NABU Geschäftsstelle Allgäu-Donau-Oberschwaben, Leibnizstraße 26, 88471 Laupheim

Laupheim, den 24.10.2024

Immissionsschutzrechtlich genehmigungsbedürftiger Windpark im Winnismoos mit 1 Einzel-Windkraftanlage

Plankarte und Ausschnitt aus LUBW Moorkarte (21.10.2024)

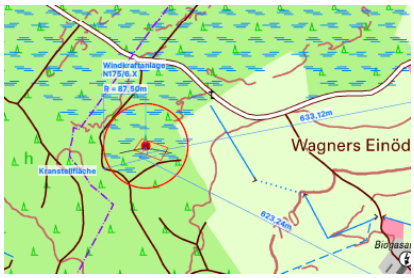
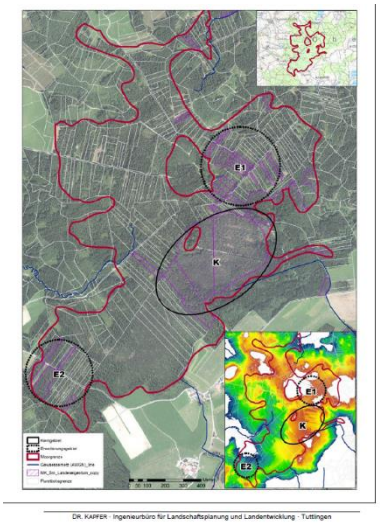
Grundsätzlich befürworten wir Windenergieverfahren in den geplanten Vorranggebieten des Teilregionalplanes Energie. In diesem Fall liegt die Planung allerdings nach unserer Erkenntnis außerhalb des geplanten Vorranggebietes WEA-436-013 für Windenergie und

zwar in östlicher Richtung, also genau in den Bereich hinein, in dem sich die empfindlichen Moorböden befinden.

Der geplante Standort der Windkraftanlage liegt somit genau am Rand des Hochmoorkörpers des Winnismooses angrenzend an ein kartiertes Waldbiotop und an das Landschaftsschutzgebiet 42536 Badsee. Der Standort ist zwar nicht kartiert als Biotop, entspricht aber relativ sicher dem LRT Moorwald 91D0 oder dem LRT 7120 geschädigte Hochmoore. Um den geplanten Anlagenstandort herum findet man typische Zeiger für ein degeneriertes Hochmoor, wie Torfmoose, Bärlappgewächse und Heidelbeeren.

Zusätzlich überschneidert sich der 80m Radius um das geplante Windrad mit einer Erweiterungsfläche für die Wiedervernässungsmaßnahmen im Winnismoos, die zurzeit im unter anderem vom BfN und der Landesregierung finanzierten Projekt ‚Naturvielfalt Westallgäu' bearbeitet wird.
